改善箇所説明図

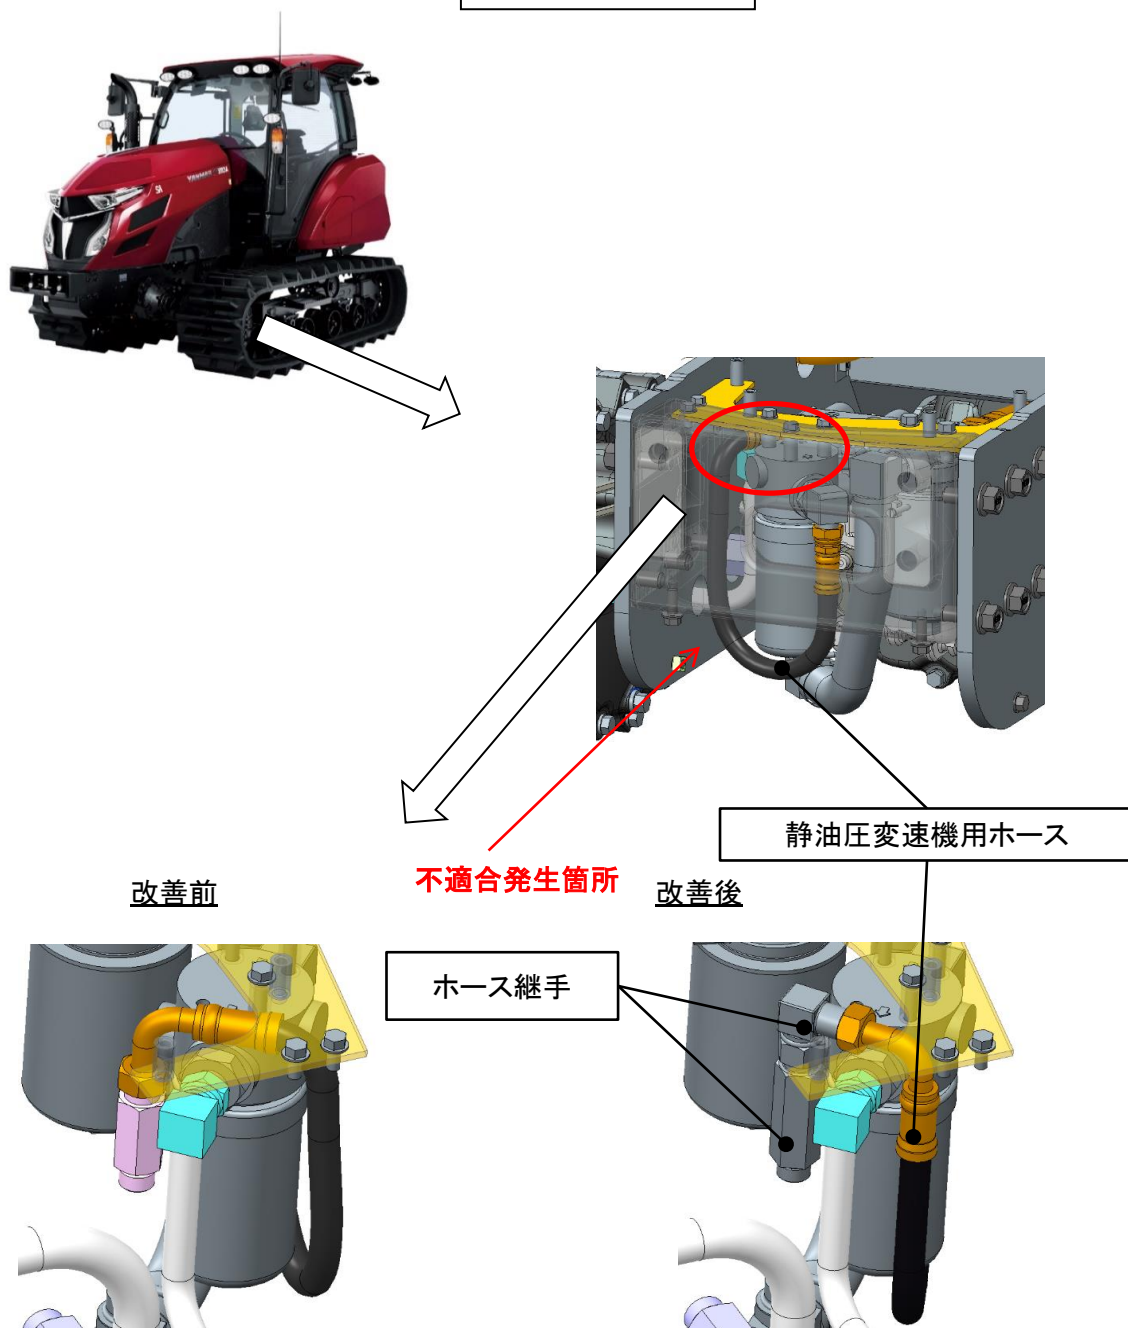
不具合発生箇所

農耕トラクタの静油圧変速機用ホースの形状が不適切なため、ホースとフレームが接触し、走行振動等により当該ホースが摩耗することがある。そのため、そのままの状態で使用を続けると、当該ホースが損傷して作動油が漏れ、最悪の場合、走行不能となるおそれがある。

改善内容

全車両、静油圧変速機用ホース及びホース継手を対策品に交換する。

交換部品を示す。
